## Mémoire en réponse à l'avis du CSRPN concernant le projet immobilier « IDYL » à Colomiers

Référence : N°2023-12-29x-01356

Espèces concernées : Hirondelle rustique (*Hirundo rustica*)

Le présent document reprend les remarques du CSRPN et les réponses apportées par le maître d'ouvrage.

Figure 1 : Localisation des nids artificiels et des amorces sur la cabane construite © ETEN environnement

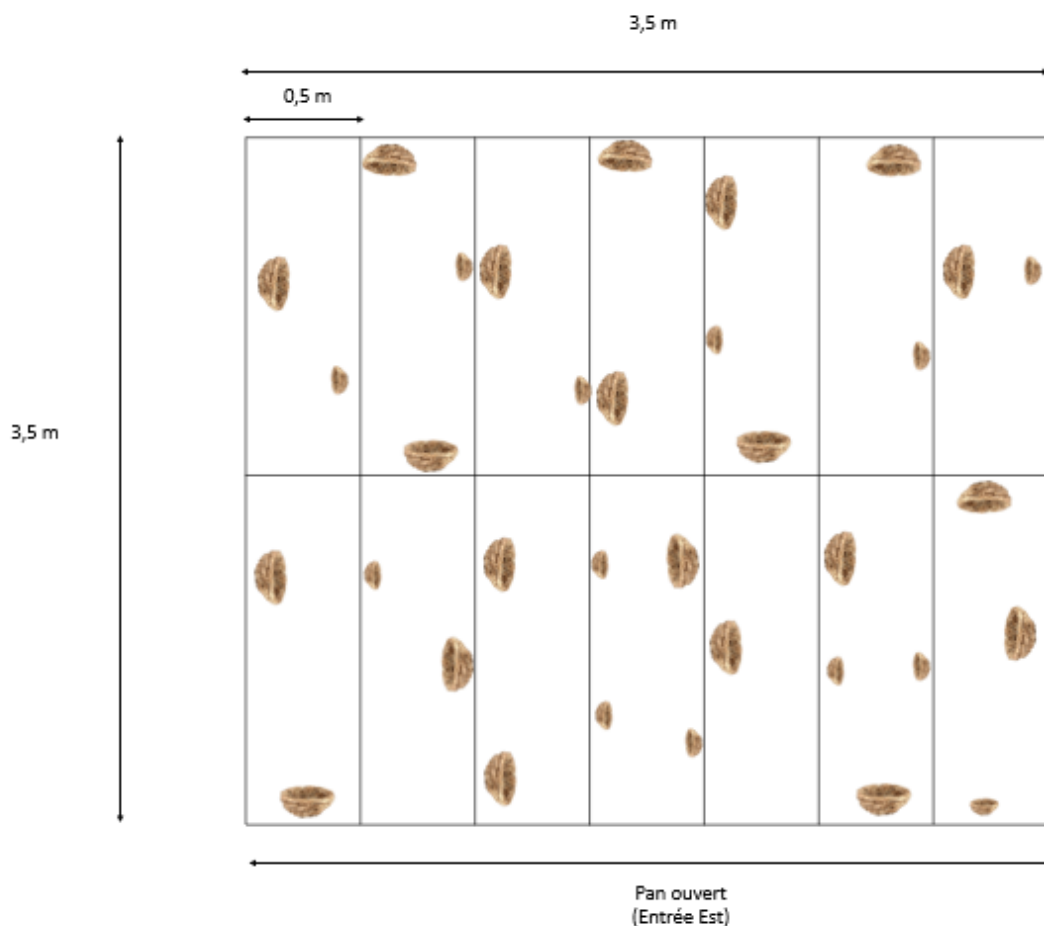
Proposer les 46 emplacements de nids, répartis entre nids artificiels et amorces de nids entre les 2 sites (cabane construite et poney club)

Les nids artificiels et les amorces sont localisés sur les figures suivantes.
